David, 19 de agosto de 2019

Ingeniero
Jeovany Mora
Director Regional de Chiriquí, encargado
Ministerio de Ambiente
En Sus Manos

Por medio de la presente le extendemos un cordial saludo y procedemos aclarar el la información aclaratoria de la Nota **DRCH-AC-1113-07-2019**, con relación al Proyecto denominado “**RESIDENCIAL ALTAVISTA**”, el cual se fundamenta en lo siguiente.

Gráfico 1: diseño de la terracería proyecto Residencial Altavista

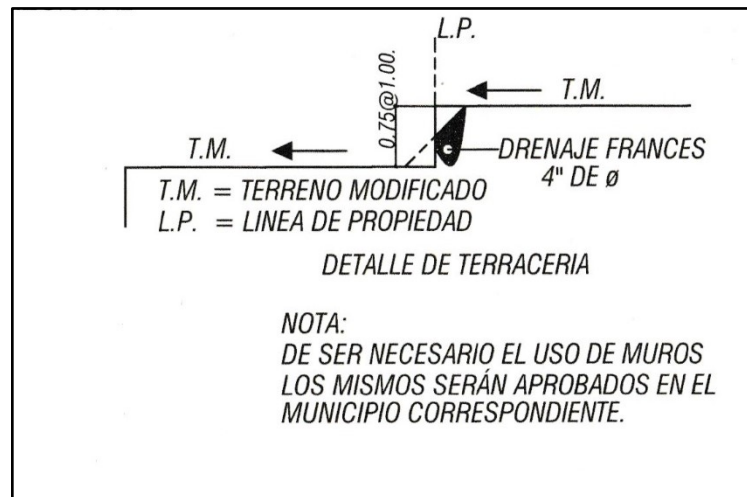
- c. **Presentar**, detalladamente las metodologías de desarrollo para la conformación de las cotas requeridas.

Respuesta: Para alturas menores, siempre se define el talud con base en la clasificación de las rocas y suelos y en el estado de disposición de los materiales de corte. Para un corte de baja altura (menor de cinco metros), se puede recomendar un único talud como es el caso de nuestro proyecto. Los taludes del terreno se dejan de tal manera que no causen erosión y puedan darle buena estabilidad al relleno. Estos pueden ser desde verticales hasta del tipo 3:1 (horizontal: vertical), dependiendo del tipo de suelo. La superficie de las terrazas deberá tener una pendiente del 2% con respecto a los taludes interiores, a fin de conducir las aguas de lixiviado a los drenajes y evitar encharcamientos cuando se usen como vías temporales de acceso; lo anterior contribuye también a brindar estabilidad a la obra.

NIVELES NO SEGURO GEOREFENCIAS
Residencial "Alta Vista"
Esc:1/1000

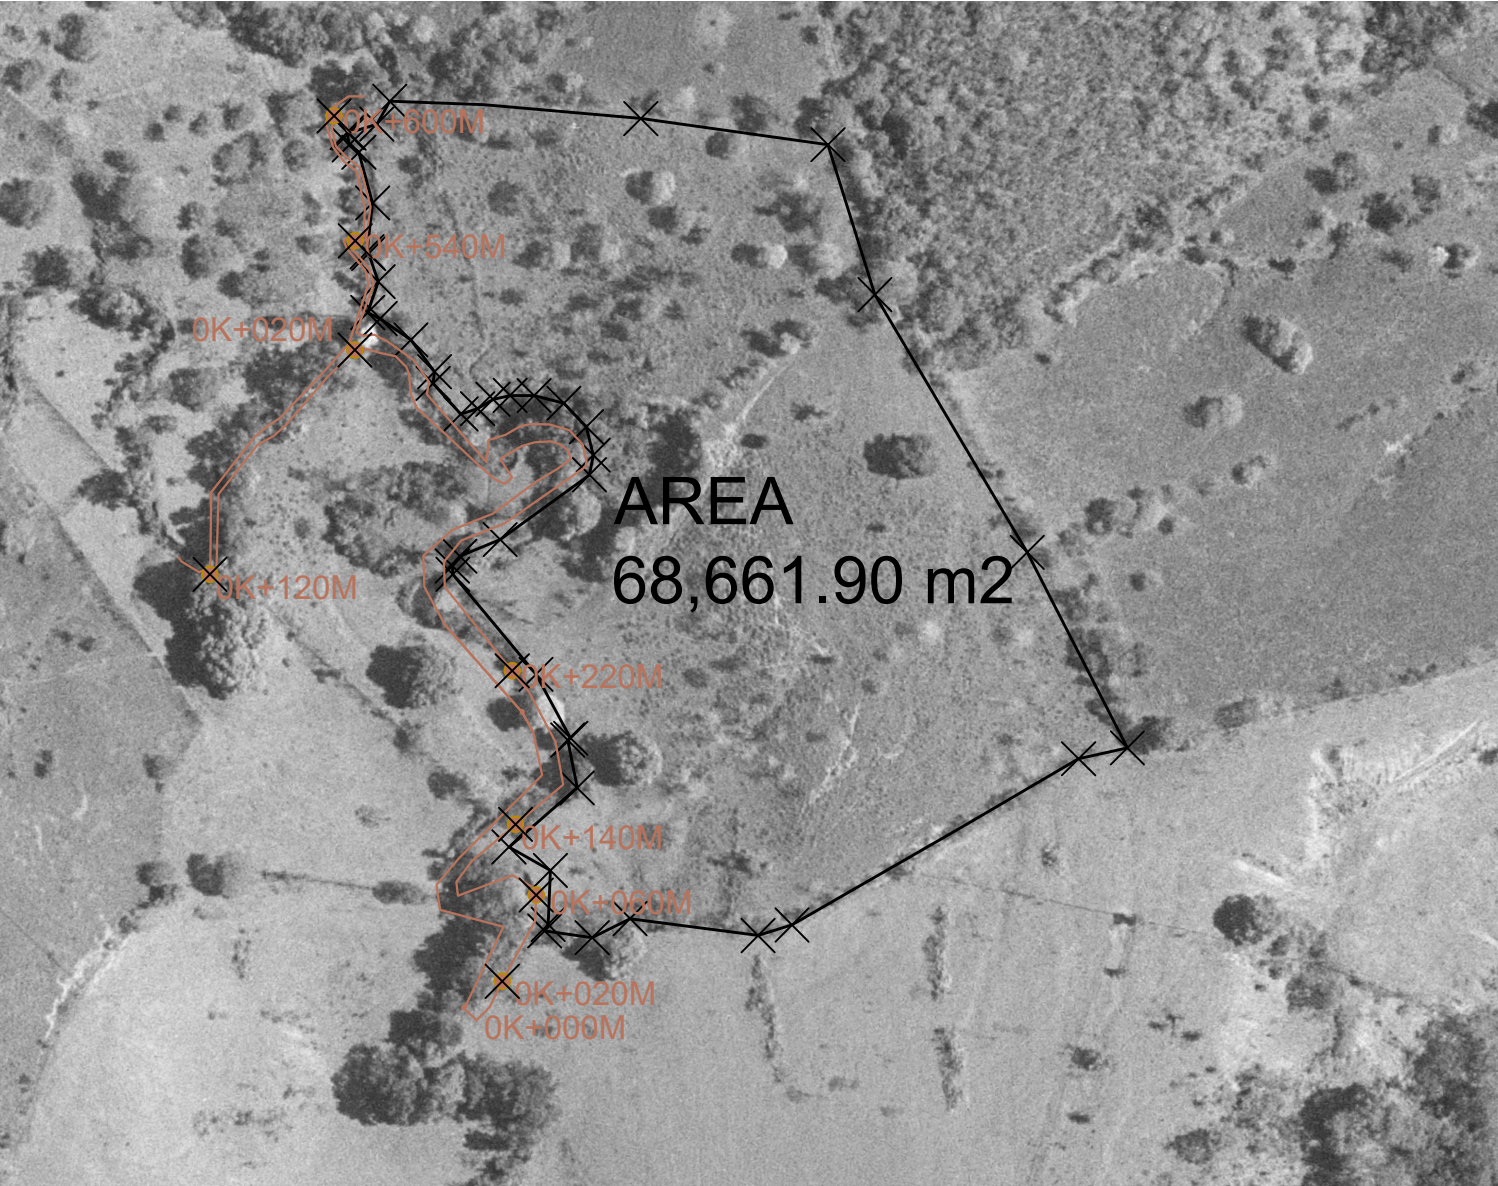
- a. Georreferenciar las secciones en donde los niveles estan por debajo de los niveles seguros.

Respuesta: georreferencia de cotas no seguras estudio hidrológico.

Planta de terracería de cotas finales e iniciales
Residencial "Alta Vista"
Esc:1/1000

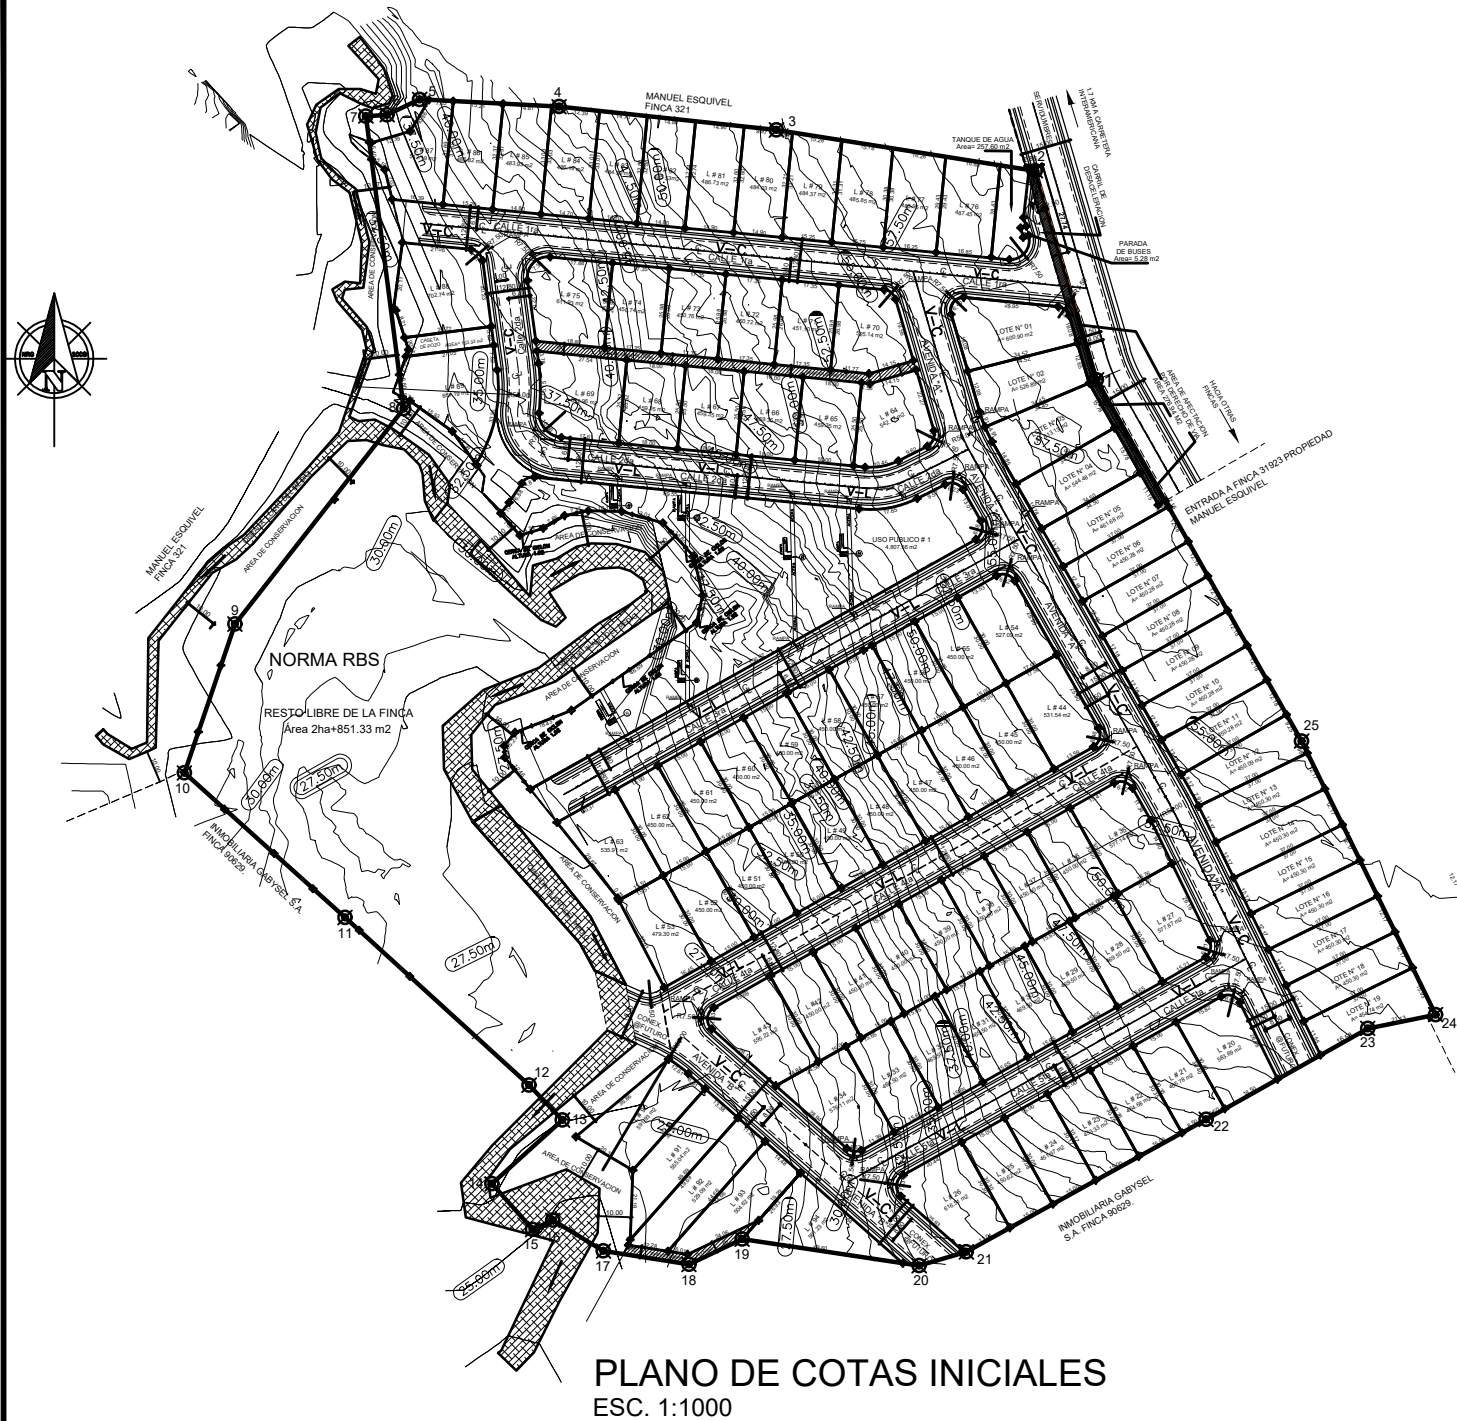
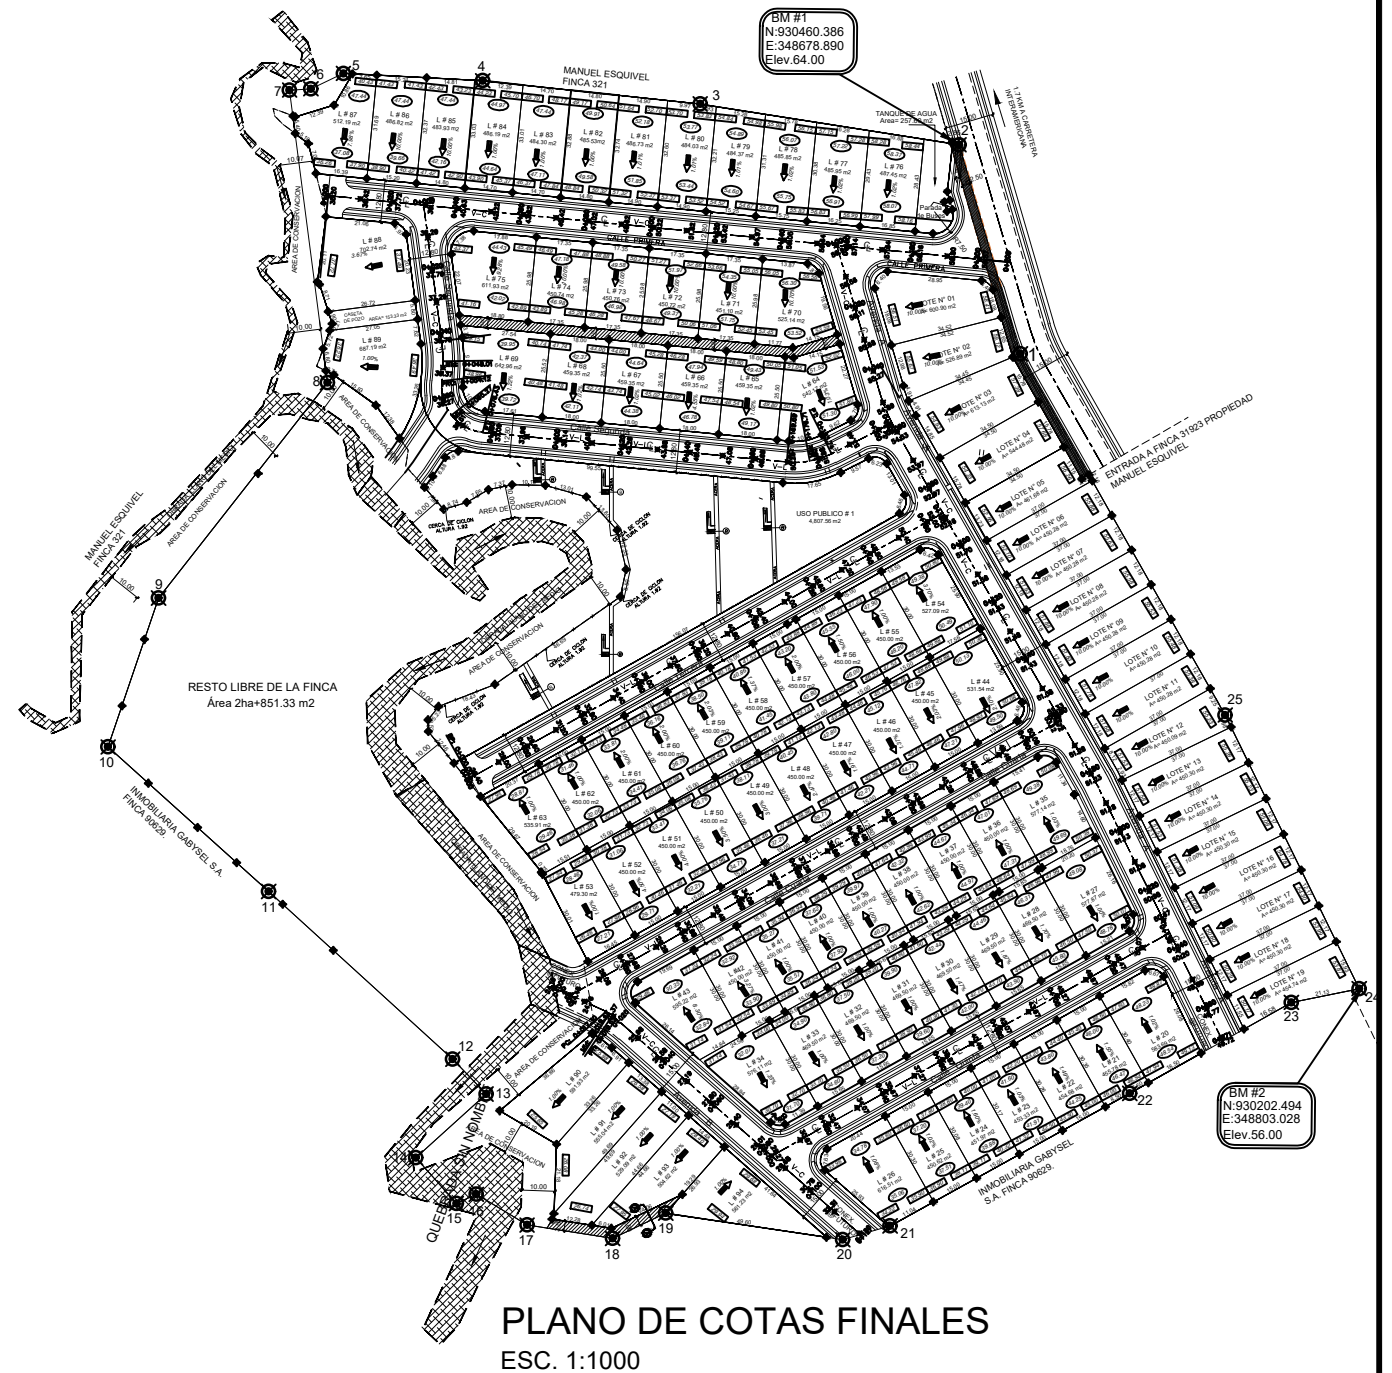
- a. **Presentar**, plano de cotas actuales y cotas finales que se pretenden desarrollar.
Respuesta: ver plano adjunto a esta nota.
 - b. **Indicar**, los volúmenes de material a remover, en caso de requerir material externo, presentar toda la documentación necesaria que respalde la actividad.
Respuesta: el volumen de material a remover es de 9,778 m³, y el volumen de material a rellenar de 8,778 m³, por lo que no es necesario material externo para el desarrollo del Proyecto.

Planta de niveles no seguros
Residencial "Alta Vista"
Esc:1/1000

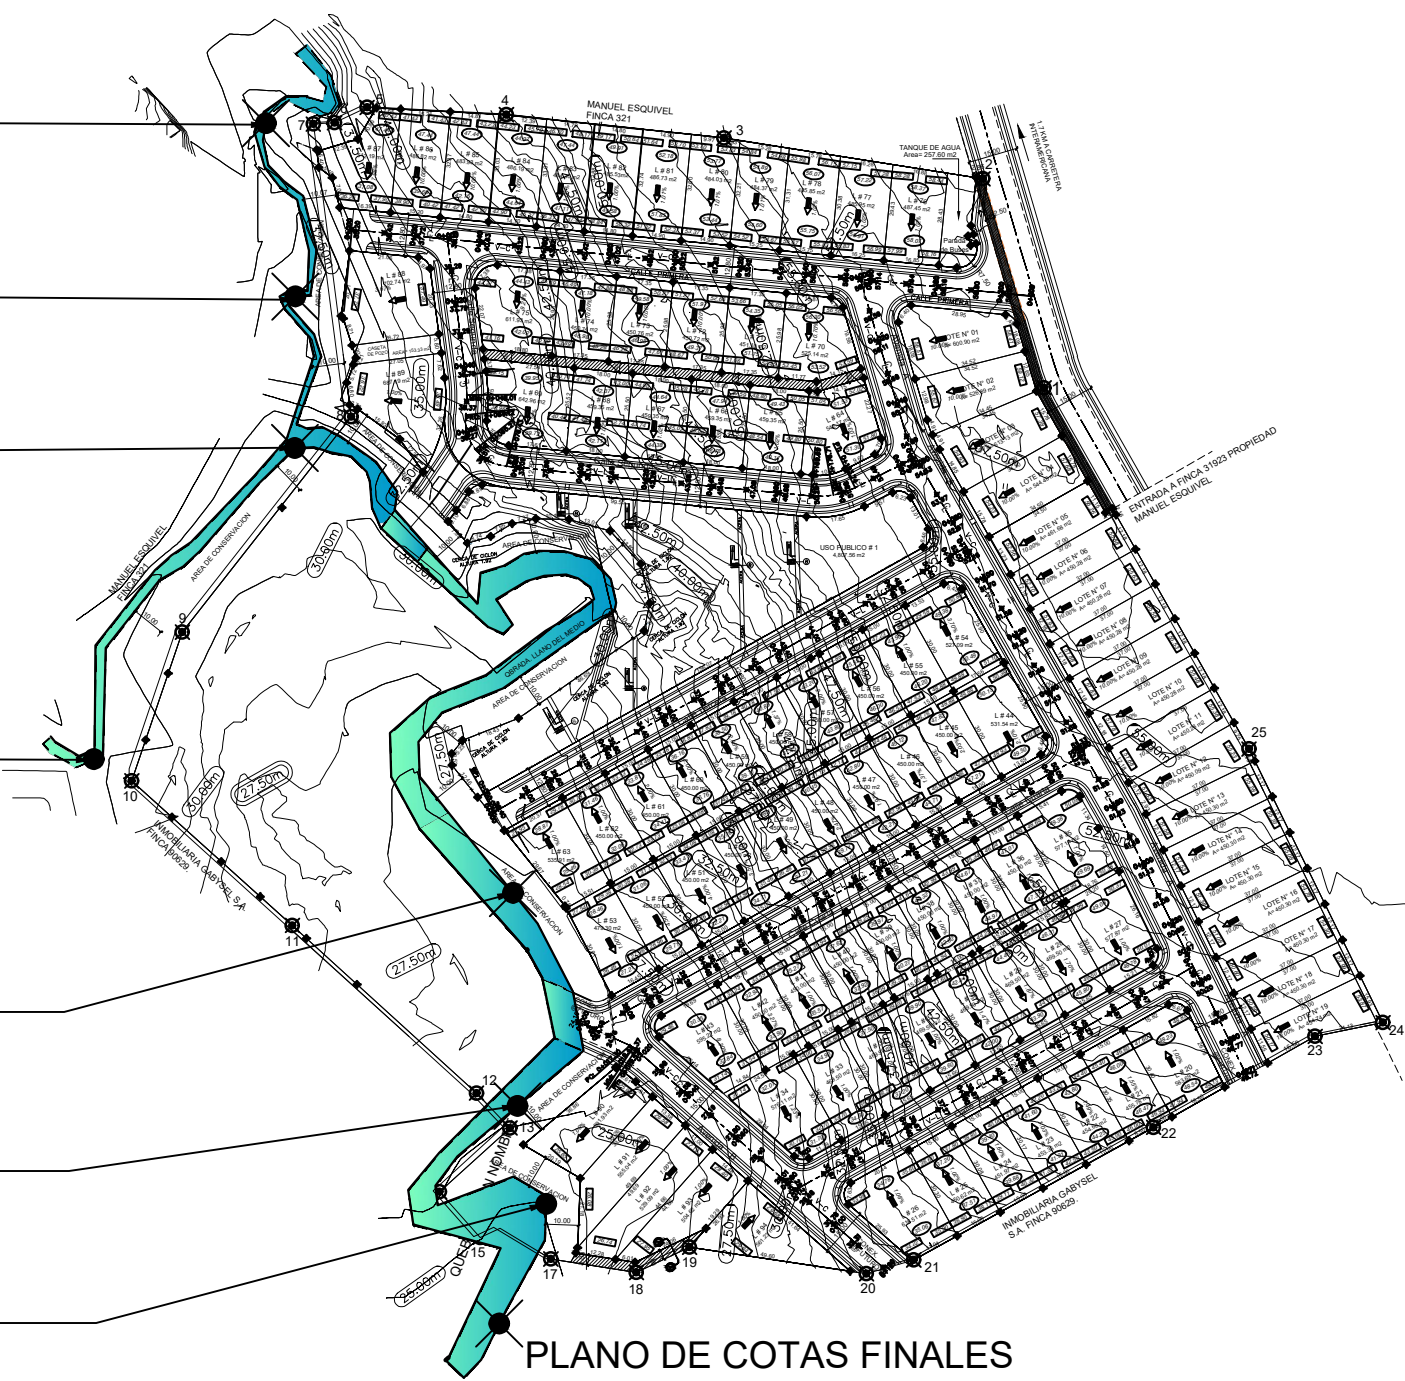
- b. Plantear detalladamente como y que tipos de terracería se pretende realizar.

Respuesta: según el análisis que plantea el estudio hidrológico en las zonas no seguras se debe rellenar, ya que los niveles se encuentran más bajos y se recomienda elevar la altura dos (2) metros para evitar una posible inundación sobre estas áreas en caso de una avenida extraordinaria.

CADA NIVEL NO SEGURO SE ELEVARÁ 2.00 m SOBRE EL NIVEL ACTUAL , SEGUN ESTUDIO HIDROLOGICO

NIVEL NO SEGURO: 0K+600m
NIVEL ACTUAL :32.50 m
NIVEL NUEVO :34.50 m

NIVEL NO SEGURO: 0K+540m
NIVEL ACTUAL :32.50 m
NIVEL NUEVO :34.50 m

NIVEL NO SEGURO: 0K+020m
NIVEL ACTUAL :32.50 m
NIVEL NUEVO :34.50 m

NIVEL NO SEGURO: 0K+120m
NIVEL ACTUAL :30.00 m
NIVEL NUEVO :32.00 m

NIVEL NO SEGURO: 0K+220m
NIVEL ACTUAL :27.50 m
NIVEL NUEVO :29.50 m

NIVEL NO SEGURO: 0K+140m
NIVEL ACTUAL :25.00 m
NIVEL NUEVO :27.00 m

NIVEL NO SEGURO: 0K+060m
NIVEL ACTUAL :25.00 m
NIVEL NUEVO :27.00 m
